改善箇所説明図

不具合の内容

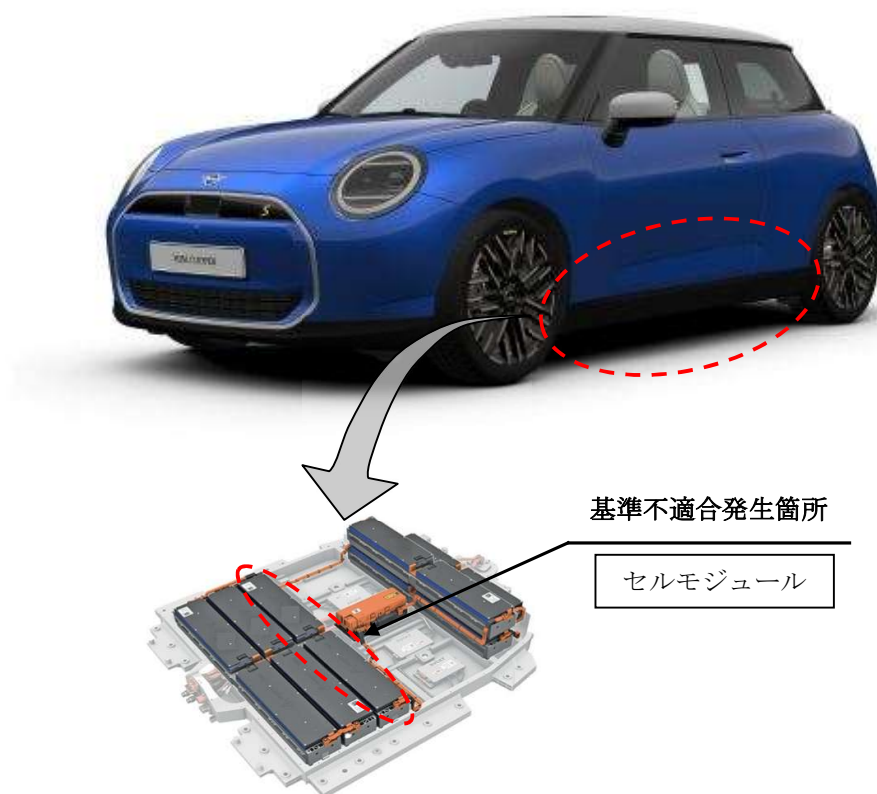
注) は、交換する部品を示す。

高電圧バッテリーのセルモジュールにおいて、製造管理が不適切なため、バッテリーセル内部に損傷があるものがある。そのため、使用過程により、リチウムが正極と接触することで導通して短絡し、そのまま使用を続けると、最悪の場合、火災に至るおそれがある。

全車両、高電圧バッテリーのセルモジュールを良品に交換する。
